Niet conform

Verslagnummer:
31/08062026/60241/70818/1

Inspectie adres: Onkerzelestraat 236, 9500

Type: Verkoop [Afd 8.4.2]

Elektrisch bord

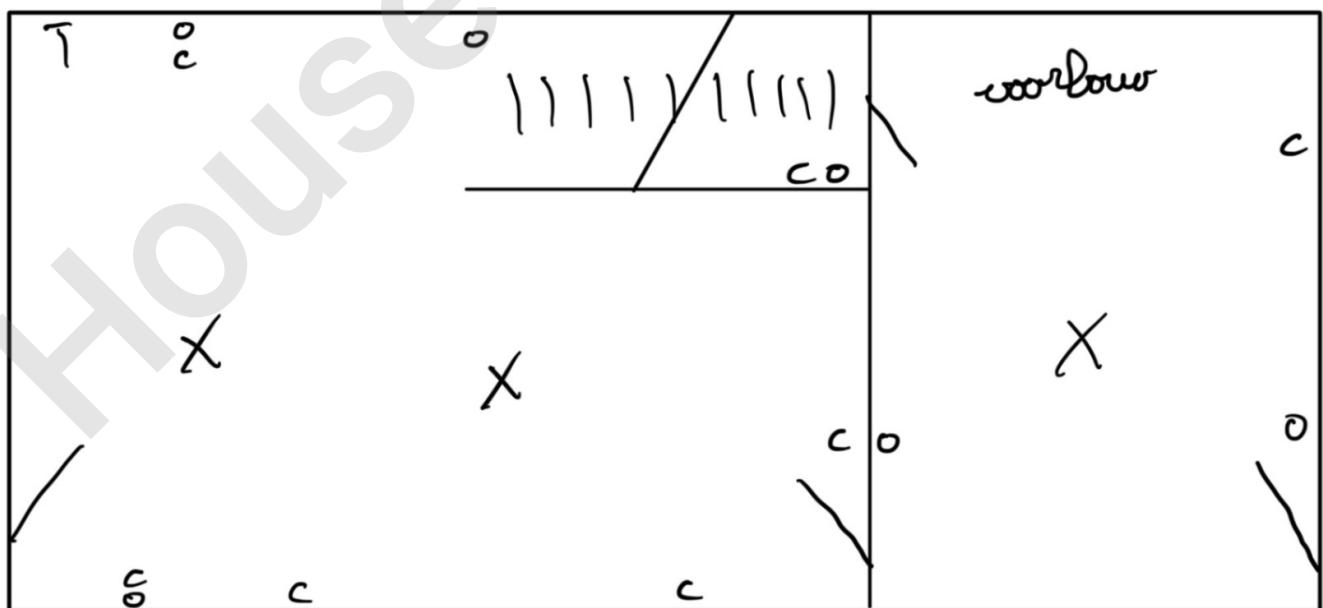
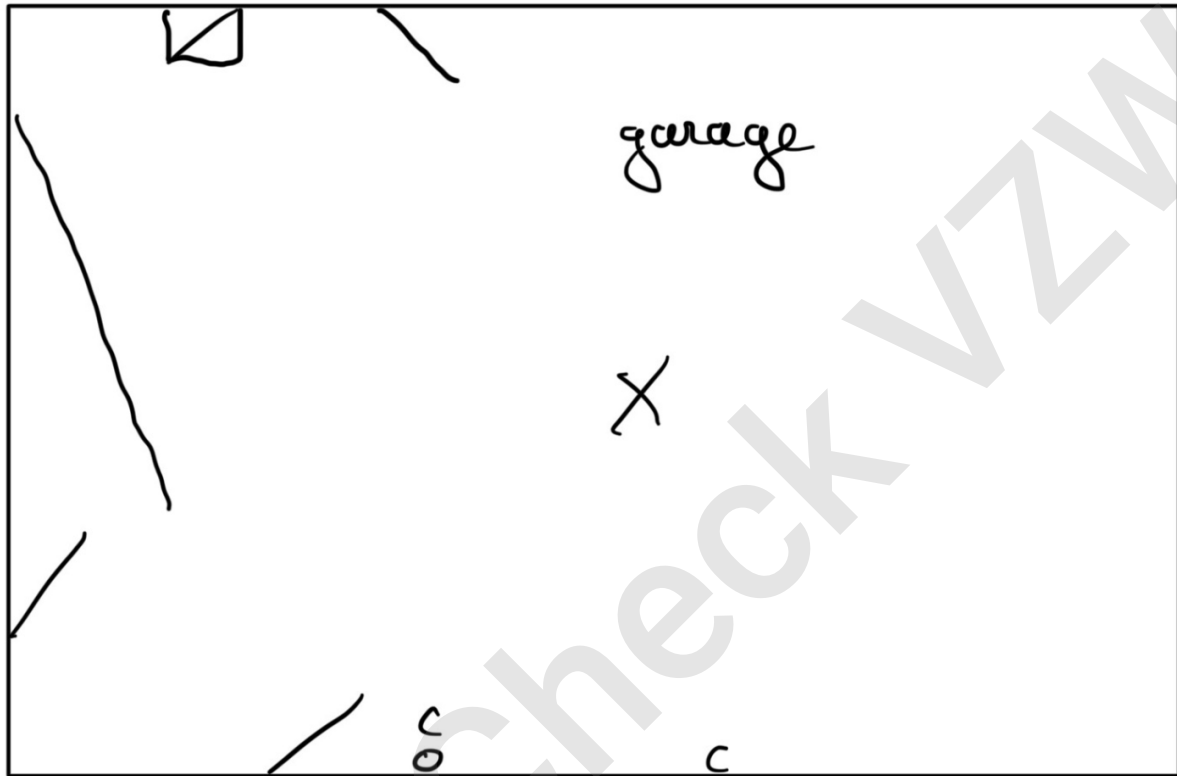
- Het verdeelbord is onvoldoende gemarkeerd. Individuele markering, voedingsspanning en/of gevarendriehoek ontbreken. - oAfd 3.1.3.3; Afd 9.4.1
- Het eendraadschema en situatieplan zijn niet aanwezig. - oAfd 3.1.2.1

- De kringen, de onderbrekingstoestellen en of de beschermingstoestellen zijn niet duidelijk en zichtbaar gekenmerkt. - Afd 3.1.3
- De beschermingsgraad van de ruimte moet ten minste IPXX-D zijn voor ruimtes publiek toegankelijk en IPXX-B voor gewone ruimtes. - oAfd 4.2.2.3

- Er ontbreken afdekplaatjes in het elektrisch bord. - Afd 5.2.6; oAfd 4.2.2.3
- Hoofddifferentieelstroombeschermingsinrichting is niet aanwezig. - oAfd 4.2.4.3
